1.1 CONCEPTO TÉCNICO No. CT:	**CT-7734**
1.2 ÁREA:	Análisis y Mitigación del Riesgo
1.3 COORDINACIÓN:	Estudios y Conceptos Técnico
1.4 REFERENCIA CRUZADA RADICADO FOPAE:	2014ER11018
1.5 RESPUESTA OFICIAL No.	RO-73444

2.1 SOLICITANTE:	Arquitecto José Raúl Ramos
2.2 PROYECTO:	Bifamiliar C y C
2.3 LOCALIDAD:	18. Rafael Uribe Uribe
2.4 UPZ:	53. Marco Fidel Suarez
2.5 BARRIO O SECTOR CATASTRAL:	San Jorge - Gloria Gaitán
2.6 DIRECCIÓN:	Calle 45 Bis A Sur # 13J - 12 (**)
2.7 CHIP:	AAA0008MXBS
2.8 MANZANA CATASTRAL:	11
2.9 PREDIO CATASTRAL:	01
2.10 ÁREA (Ha):	0.008920 (*)
2.11 FECHA DE VISITA:	08 de Septiembre de 2014

Figura 1. Localización del proyecto ubicado en los predios de la Calle 45 Bis A Sur # 13J - 12 en el Plano Normativo de Amenaza por Remoción en Masa del POT (Decreto 190 de 2004), el cual se encuentra en Amenaza Media.

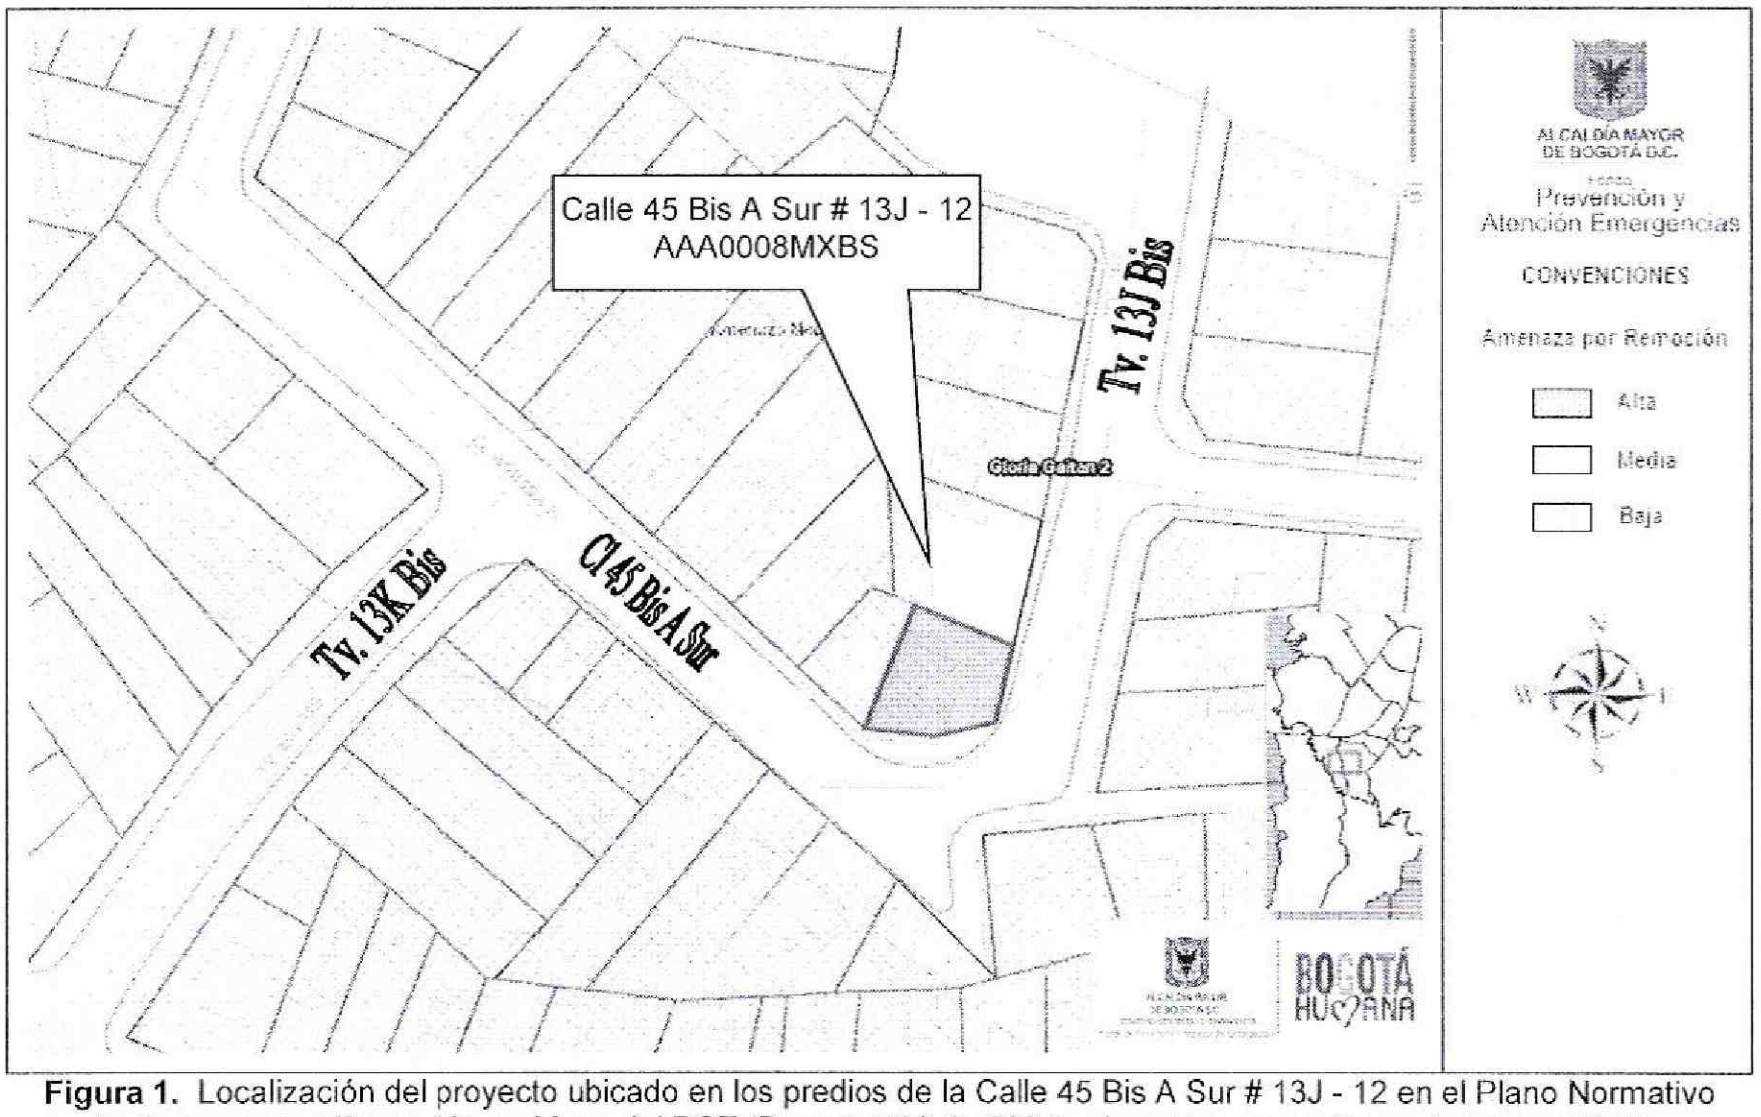
Conforme con el plano normativo de "Amenaza por Remoción en Masa" del Plan de Ordenamiento Territorial de Bogotá – POT, el sector donde se localiza el proyecto ubicado en la Calle 45 Bis A Sur # 13J - 12, de la Localidad de Rafael Uribe Uribe, se encuentra en una zona de AMENAZA MEDIA por procesos de remoción en masa (Fig. 1).

Foto 1 y 2. Vista del sector donde se localiza el proyecto de la Calle 45 Bis A Sur # 13J-12, Localidad de Rafael Uribe Uribe.

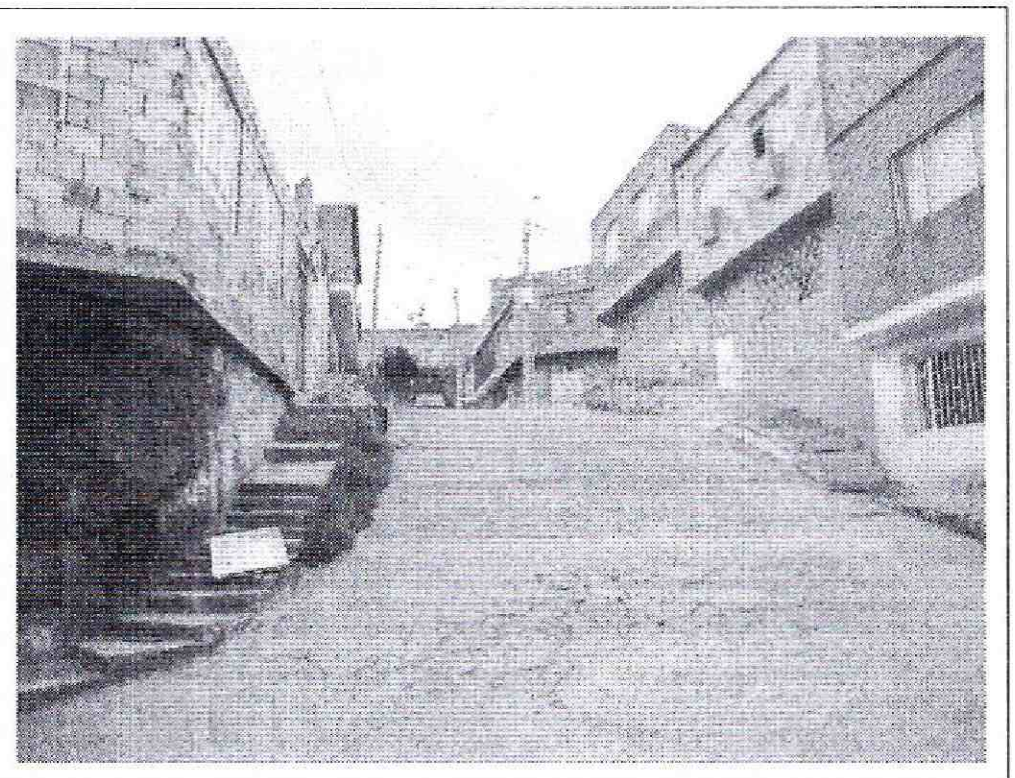
La zona de interés cuenta con un uso de suelo urbano, que corresponde a un sector consolidado con densidad de construcción alta principalmente residencial, en un terreno con pendiente media, contando con vías principales pavimentadas y sistemas de recolección de aguas lluvias y aguas residuales. En el sector se encuentran edificaciones hasta de cuatro (4) niveles de altura, las cuales cuentan con varios sistemas estructurales entre los que se destacan mampostería parcialmente confinada y mampostería simple, en el momento de la verificación técnica adelantada, las edificaciones de la zona no evidenciaban daños o patologías que permitan identificar o definir la presencia de procesos de remoción en masa activos en el área del proyecto (Fotografía 1 y 2).

Foto 3. Vista de las dos construcciones emplazadas en el predio de la Calle 45 Bis A Sur # 13J-12, Localidad de Rafael Uribe Uribe.

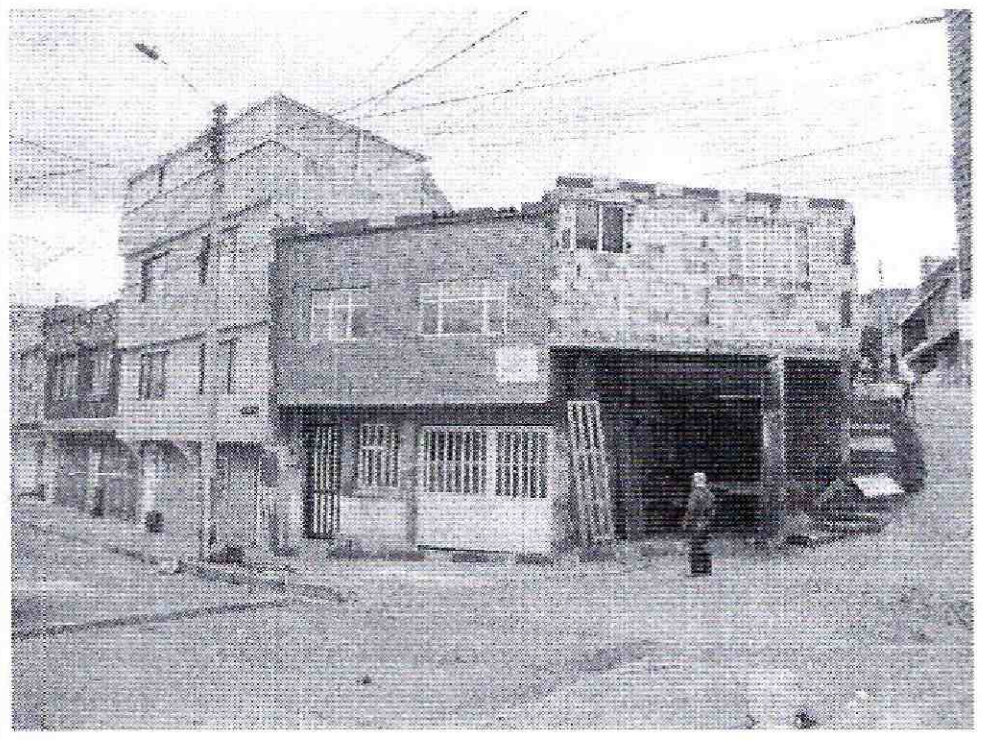
Con base en la inspección visual realizada al momento de la visita técnica, se identificó que sobre el predio de la Calle 45 Bis A Sur # 13J-12, Localidad Rafael Uribe Uribe, se emplazan dos edificaciones de dos (2) niveles cada una, concebida en mampostería simple; edificaciones que tampoco refleja afectaciones por procesos de remoción en masa de carácter local y/o general, ya que no se encontraron evidencias de ellos en la zona de influencia del proyecto. A pesar de lo anterior, se advierte que cualquier intervención que se realice, debe tener en cuenta la presencia de la infraestructura aledaña, por lo que el responsable del proyecto debe garantizar en todo momento la estabilidad general del lote y su entorno, lo anterior enmarcado en el Artículo 32 del Decreto Distrital 172 de 2014 y de conformidad con el Artículo 42 de la Ley 1523 de 2012.
